Figuur: positie van het filter in het diafragma

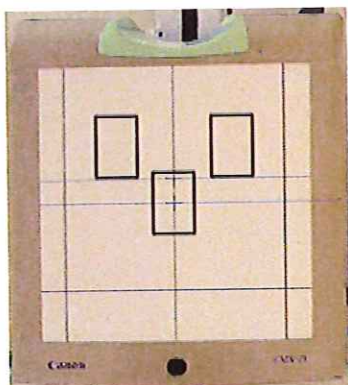
1. In de screening wordt geen extra filter gebruikt bij de thoraxopnamen. Het risico hiervan is dat cliënten/patiënten onnodig teveel dosis krijgen en dat daarmee niet voldaan wordt aan het ALARA principe (As Low As Reasonably Achievable). Het gebruik van een extra filtering van 0,1 Cu in de buis geeft een dosisreductie van ongeveer 30%. De kwaliteit van het beeld zal hierdoor hetzelfde blijven en het is bij volwassenen en kinderen te gebruiken. Het LRCB adviseert om het extra filter, dat reeds op de apparatuur aanwezig is, standaard te gebruiken. Dit filter bevindt zich in het diafragma en is 1mm Al/0.1mm Cu dik.

Het LRCB adviseert de GGD-en om standaard het 0,1 Cu filter voor te draaien. Oldelft zal bij de volgende onderhoudscontrole zorg dragen dat de meetvelden op de cliënt/patiënt geprojecteerd worden en wij adviseren om kinderen tot en met 5 jaar oud zonder rooster, te collimeren met de voorzetlamel en opnamen in AP positie te maken. Dit ter bevordering van de uniformiteit in het maken van kinderthoraxen.

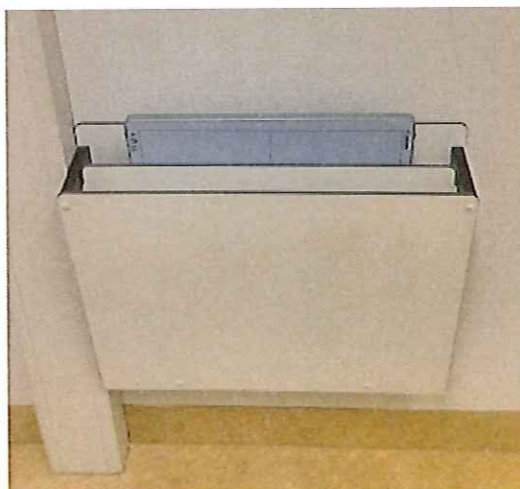
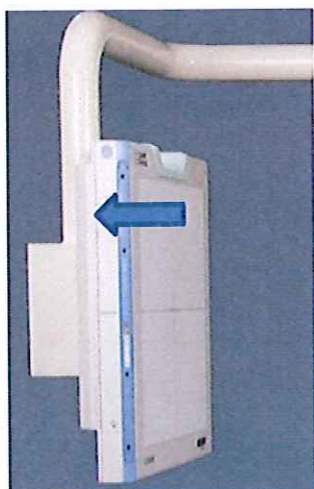
4. Bij het maken van kinderthoraxen wordt het strooistralenrooster niet verwijderd. Het gebruik van een strooistralenrooster bij thoraxfoto's van kinderen tot en met 5 jaar is onnodig en leidt slechts tot een forse verhoging van de dosis. Geadviseerd wordt bij thorax opnamen binnen deze groep, waar mogelijk, het rooster te verwijderen. Teneinde beschadiging aan het rooster te voorkomen wordt geadviseerd een speciale bak via Oldelft te bestellen waar dit rooster tijdelijk en makkelijk in te plaatsen is. Deze bak kan aan de muur bevestigd worden.
